CAPPELLO, VIA

1656

Descrizione prestazionale dell'intervento

Foto del rilievo

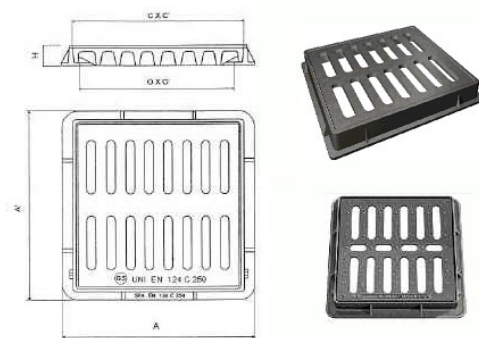
Criticità

Caditoia inadeguata

Sostituzione della caditoia con nuovo manufatto che verrà incassato e reso perfettamente complanare al pavimento. La caditoia non dovrà presentare fessure tali da costituire ostacolo o pericolo rispetto a ruote, tacchi o bastoni. I vuoti non potranno essere attraversati da sfere di diametro superiore ai 20 mm (preferibilmente non superiore a 15 mm); eventuali fessure parallele dovranno essere poste in senso ortogonale alla principale direzione di marcia.

Occorre fare una buona rasatura della finitura superficiale per evitare di creare altre criticità sulla pavimentazione per le persone con difficoltà motorie.

Materiale suggerito: **Ghisa**
